## 第14回海域／生物小委員会における委員意見及び対応（案） <当日分>

資料2-2

Y 2 海域 (Ykm-3 地点) における底質の COD と粘土シルト含有率との関係

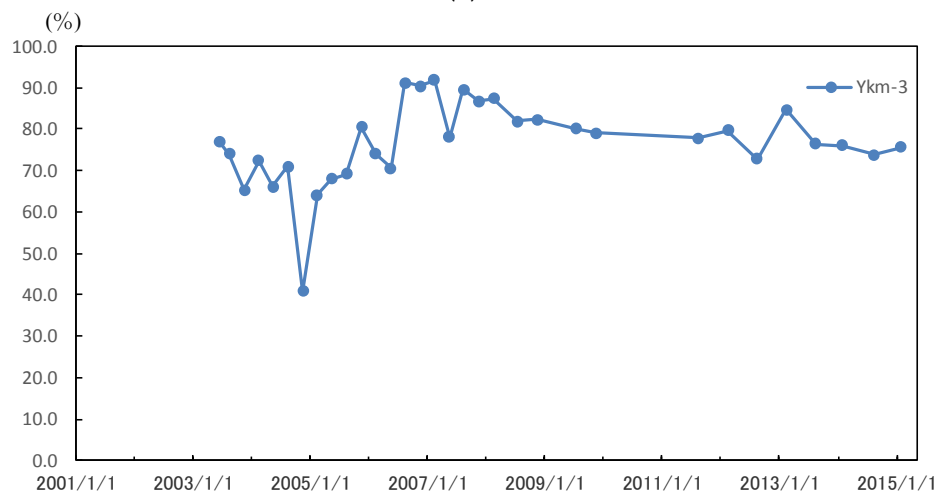
29	資料7-2 (Y2海域)	<p>(古川委員)</p> <p>p. 6で球磨川河口の地点では泥化はみられないと記載されているが、図5(6)を見るとそう言い切れるか判断が難しいと思う。また、CODが上昇傾向なら、これは泥化の兆候として有機物が溜まり始めている可能性もある。</p> <p>データをそのままみて変化の有無を判断しているが、援用できる環境条件から推察して、泥化が始まっているのではないかと判断されるのなら、その可能性を指摘すべきではないか。</p>	<p>ご指摘を踏まえ、底質のCODと粘土シルト分との関係を確認したが、この地点においては両者に正の相関はみられなかった。(別添参考)</p>
